CET471064 – модифицированная версия драм-юнита CET471048

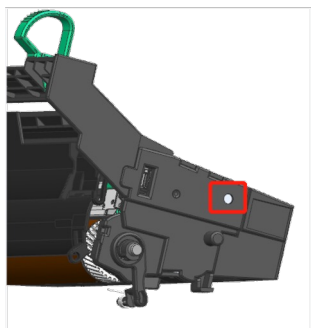
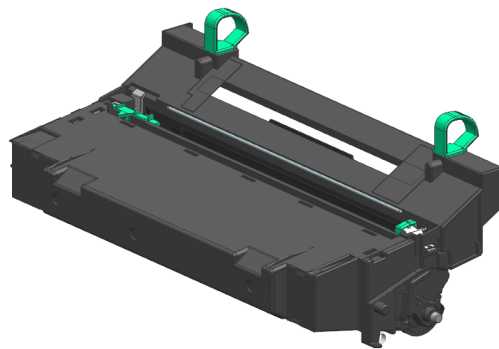
1. Решена проблема постороннего звука при вращении барабана

Изменена толщина внутренней контактной пластины барабана, что позволило повысить ее прочность и снизить давление контактных лепестков на ось, тем самым исключив вероятность появления постороннего звука

2. Решена проблема перекрытия луча лазера защитной крышкой барабана

Модернизированы конструкция и материал защитной крышки барабана, что позволило снизить вероятность появления проблемы перекрытия луча лазера деформированной крышкой.

3. Улучшена герметизация драм-юнита

Новая герметичная конструкция корпуса предотвращает просыпание отработанного тонера при эксплуатации. А уплотнительные кольца теперь изготавливаются из нового самогерметизирующегося литьевого материала.
